Referanser:  
Dykkar:  
Vår: 22/957 - 22/27609

## Referat fra forhåndskonferanse - gbnr 323/203 Frekhaug

<b>Tiltak</b>	Førehåndskonferanse  Gbnr: 323/203
<b>Tiltakshavar</b>	Petter Thorgersen
<b>Ansvarleg søker</b>	
<b>Møtestad</b>	Rådhuset

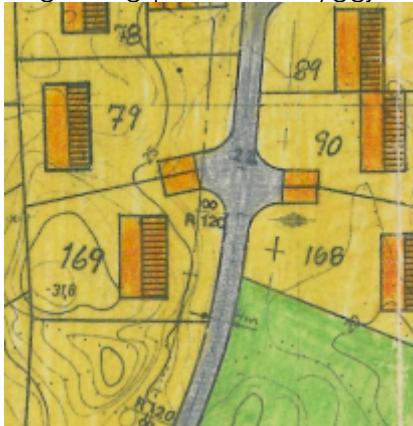
<b>Dispensasjon</b>  Dispensasjon krev grungitt søknad. Dispensasjon må nabovarslast, enten særskilt eller saman med byggeløyve.	<p>Dette tiltaket krev dispensasjon frå:</p> <p><input checked="" type="checkbox"/> Gjeldande kommuneplan/kommuedelplan for følgjande føremål/føresegner: [sett inn]</p> <p>Gjeldande reguleringsplan for følgjande føremål/føresegner: Byggjegrense mot veg for plassering av garasje</p> <p><input type="checkbox"/> Plan- og bygningslova:  <input type="checkbox"/> Forskrifter:  <input type="checkbox"/> Vedtekter:  <input type="checkbox"/> Anna:</p>
<b>Vurdering/merknad:</b>	<p>Reguleringsplan har ei byggjelinje mot veg:</p>  <p>Dersom ein ynskjer å plassere tiltak i strid med denne må det søkjast om dispensasjon frå dette. Slik det går fram av innsendte situasjonskart vil dette gjelde for garasjen.</p>

<p>For eigedomen gjeld ei utnyttingsgrad på 30 % BYA (bygd areal). Dersom tiltaka fører til at denne utnyttingsgraden vert oversteget må ein søkje dispensasjon frå dette.</p> <p>Avstand til veg: Slik det ser ut er omtala garasje plassert i strid med regulert byggjegrense, og dette krev søknad om dispensasjon for plassering.</p> <p>Dispensasjon er ei skriftleg søknad der det skal gå fram kva ein søker dispensasjon for, og søknad må vere grunngjeve og nabovarsla.</p>
--	---
